„Rozbiórka istniejących i budowa nowych obiektów inżynierskich drogi wojewódzkiej nr 801:

1. w km 19+574 nad rezerwowym korytem rzeki Świder w miejscowości Otwock
2. w km 20+254 nad Kanałem Bielińskiego w miejscowości Otwock

wraz z przebudową drogi wojewódzkiej nr 801 w niezbędnym zakresie”- nr postępowania 252/23

Działając na podstawie art. 284 ust. 1, 2 oraz ust. 6 ustawy Prawo zamówień publicznych (Dz. U. z 2023 r. poz. 1605) Mazowiecki Zarząd Dróg Wojewódzkich w Warszawie uprzejmie Państwa informuje, iż otrzymał pytania do Specyfikacji Warunków Zamówienia, na które niniejszym udziela odpowiedzi.

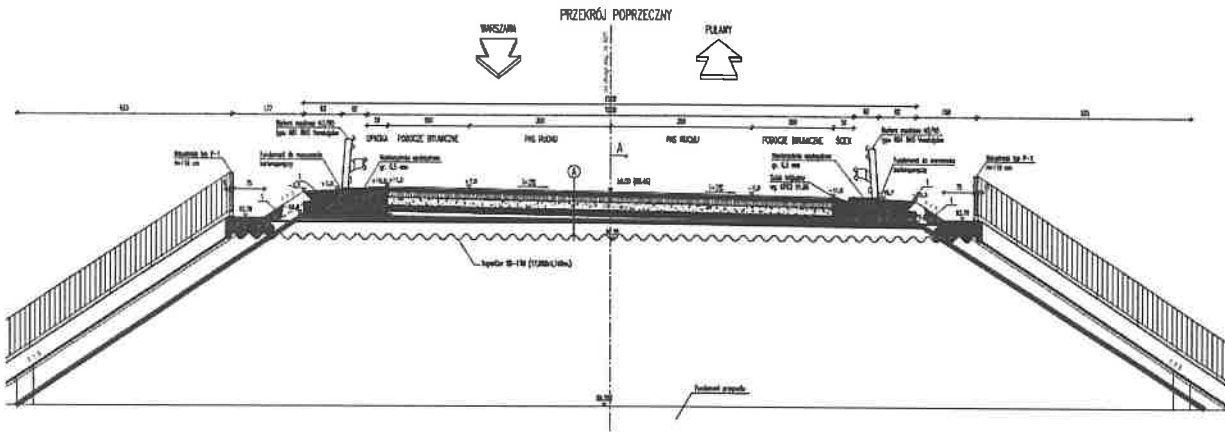
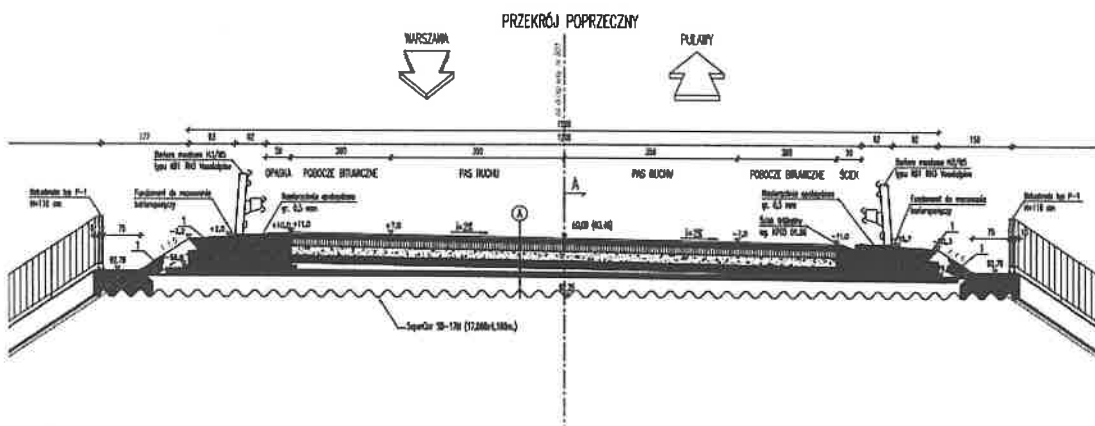
Branża mostowa: most w km 19+574

Proszę o wyjaśnienie zakresu wykonania zabezpieczenia przeciwwodnego obiektu w postaci membrany gr 1mm. Czy zabezpieczenie należy wykonać w przekroju poprzecznym tylko pod jezdnią czy również wyciągnąć zabezpieczenie na skarpy.

Przykład rozwiązanie z uszczelnieniem skarp oraz jezdni.

Przykład rozwiązania z uszczelnieniem pod jezdnią.

Dla obiektu mostowego w km 19+574 zabezpieczenie przeciwwodne obiektu w postaci membrany gr 1mm należy wykonać w przekroju poprzecznym również poprzez wyciągnięcia go na skarpy.

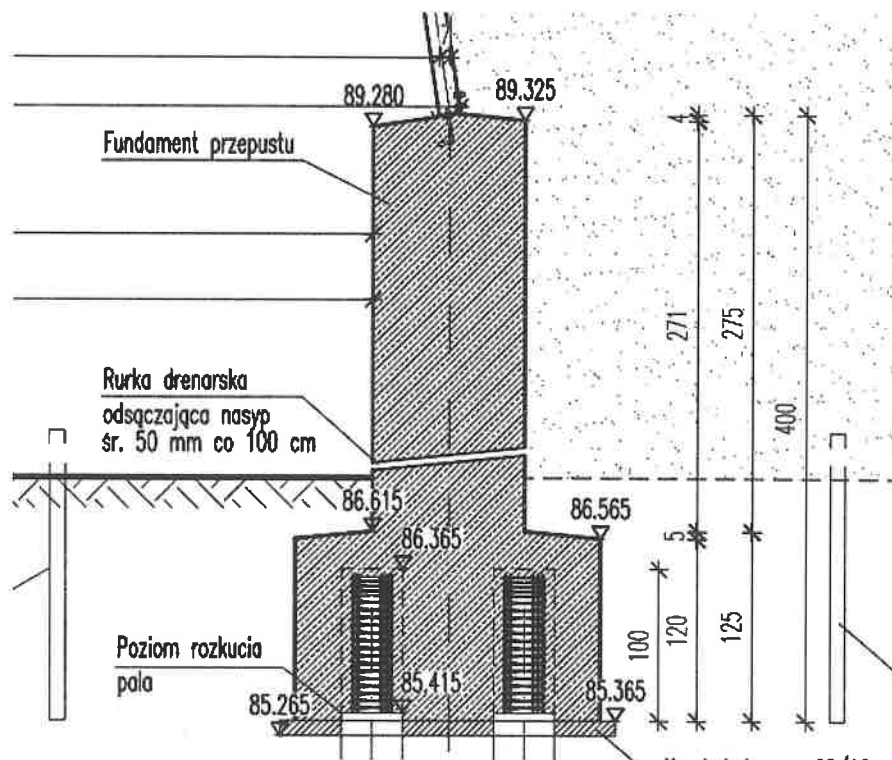
Branża mostowa: most w km 19+574

Proszę o podanie dokumentacji rysunkowej na wykonanie drenażu za ścianami konstrukcji obiektu. Na rys. nr 2 pokazana jest jedynie rurka drenarska umieszczona w ścianie podpory. Brak informacji o rozwiązaniu odwodnienia za podporą.

Dla mostu w km 19+574 należy wykonać odwodnienie zasypki przyczółków według typowego rozwiązania za pomocą geokompozytu (drenaż z rdzeniem zapewniającym przepływ wody) zgodnie z katalogiem detali mostowych GDDKiA opracowanym przez TRANSPROJEKT - WARSZAWA rysunki detali mostowych ODW5, ODW4.0 ODW4.1 Wykonawca ujmie koszty wykonania drenażu w wycenie robót.
